Datum : 12 mei 2020
Documentnr. : 2020-045040/20/A.25
Dossiernummer : K19183
Behandeld door : E. Stuij
Telefoonnr. : (050) 3164509
Antwoord op : Uw brief van 20 april 2020
Bijlage :
Onderwerp : Schriftelijke statenvragen over werkzaamheden Zuidelijke Ringweg

Hierbij beantwoorden wij uw vragen over de werkzaamheden Zuidelijke Ringweg, zoals door u gesteld in de brief van 20 april 2020.

Kaart bouwmethode

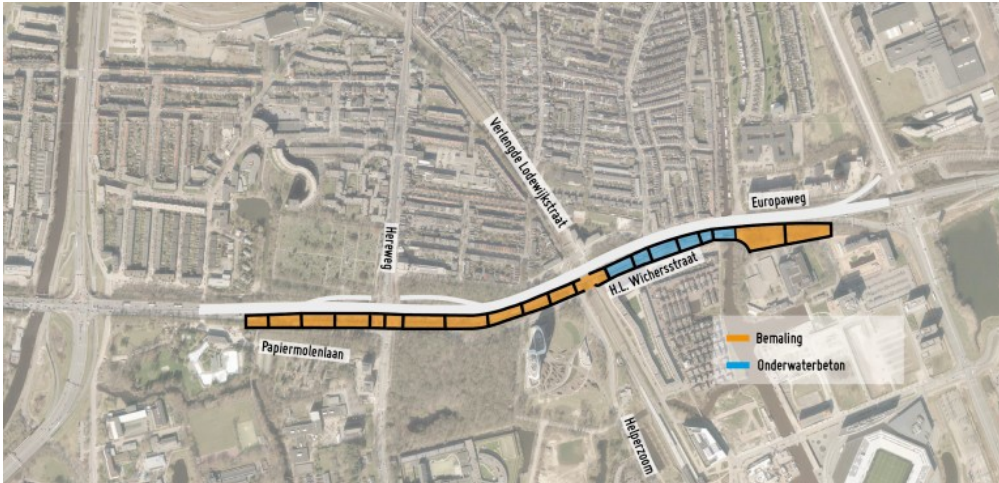
2. Is het College op de hoogte van het feit dat slechts een deel van de verdiepte ligging zal worden uitgevoerd in onderwaterbeton, wat in tegenspraak is met de voorwaarden zoals deze zijn beschreven in de MER-rapportage en het Deltares-rapport? En zo nee waarom niet?

Zoals eerder besproken in de statencommissie is het college op de hoogte van het feit, dat het oostelijke deel in onderwaterbeton en het westelijke deel met bemaling wordt uitgevoerd. Deze aanpak voldoet aan de voorwaarden die in het MER zijn gesteld ten aanzien van grondwaterneutraal bouwen. Op basis van de second opinion van Deltares heeft CHP het ontwerp aangepast. Deltares onderschrijft de aangepaste bouwmethode, waar het oostelijke deel in onderwaterbeton wordt uitgevoerd en in het westelijke deel bemaling wordt toegepast. Voor de goede orde, dit is niet in tegenspraak met de eisen die gesteld zijn in de MER, zie ook ons antwoord bij vraag 3.

Afbeelding: principe bemaling

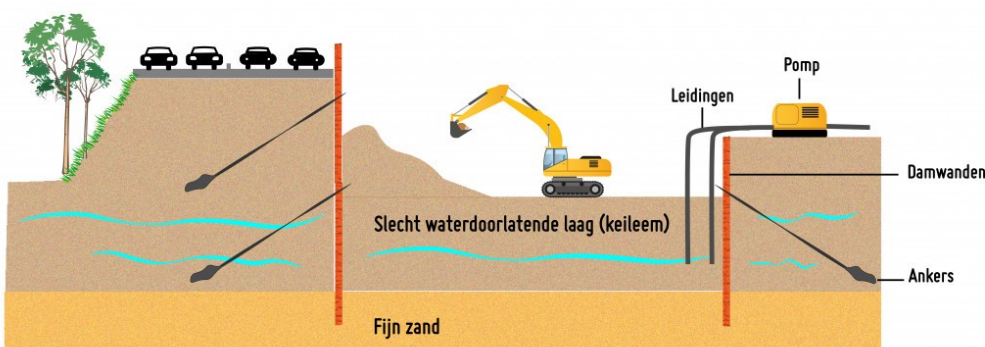
3. Elke aannemer wordt geacht zich aan de regels en voorwaarden van een MER-rapportage te houden. Kan het College van GS aangeven waarom de aannemer slechts een deel van de verdiepte ligging in onderwaterbeton uitvoert en niet in z'n geheel wat het Deltares-rapport en de MER-rapportage voorschrijven? En zo nee waarom niet?

De aannemer dient zich te houden aan de eisen, die gesteld zijn in de MER en het contract. Het principe van "grondwaterneutraal bouwen" wordt niet losgelaten, noch voor de bouwfase, noch voor gebruiksfase. Wel wordt er grondwater onttrokken in het westelijk deel van de bouwkuip VDL.

Begin 2020 is aan de westzijde ter hoogte van het Sterrebos een pompproef uitgevoerd om het effect van de bemaling op de omgeving en het Sterrebos te toetsen. Vernatting of verdroging van het Sterrebos en omgeving moet worden voorkomen. Uit de pompproef blijkt dat het Sterrebos en omgeving geen nadelige effecten ondervinden van de gekozen bouwmethode. Ook is gebleken dat het terugpompen van grondwater een geschikte beheersmaatregel is

Voornaamste reden dat in het westelijk deel van de bouwkuip bemalen kan worden, is het feit dat de grondslag dit mogelijk maakt. Een slecht-waterdoorlatende laag van keileem zorgt voor een scheiding tussen ondiep (freatisch) grondwater en diep (1e watervoerende pakket) grondwater. De bemaling onttrekt grondwater uit het diepe pakket, zonder het ondiepe grondwater te beïnvloeden.

Verandering van ondiepe grondwaterstand is onwenselijk, vanwege eventuele effecten op bebouwing en groen. Overigens kent de ondiepe grondwaterstand altijd een natuurlijke fluctuatie als gevolg van natte en droge periodes.
